フィルタ式ミストコレクタ『OMC-F1**シリーズ』モデルチェンジのご案内

1. 新形式 OMC-F105A / OMC-F110A / OMC-F120A
2. 内容 変更1: 2次フィルタの寸法が変更されます。

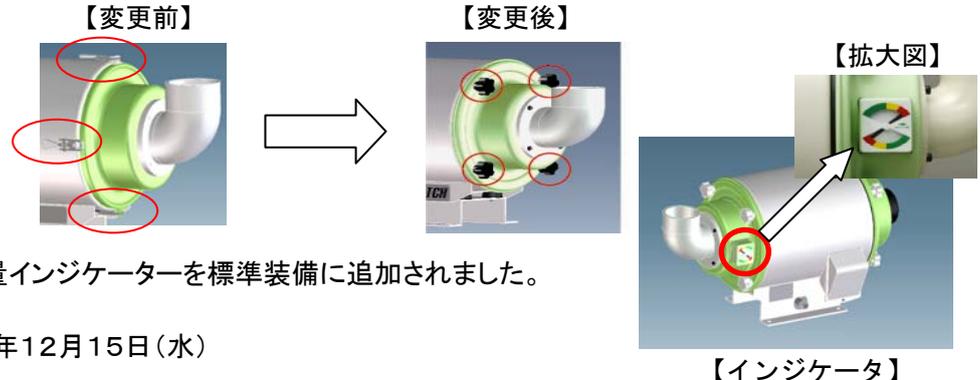
型式	変更前	変更後
OMC-F105-F20	φ295×φ180	φ320×φ180
OMC-F110-F20	φ330×φ180	φ360×φ180

※フィルタは既存品と互換性があり新・旧どちらでもご利用いただけます。

変更2: 排気カバー、吸気カバーの装着をキャッチクリップからノブナットに変更しました。

変更点3: 風量インジケータを標準装備に追加されました。
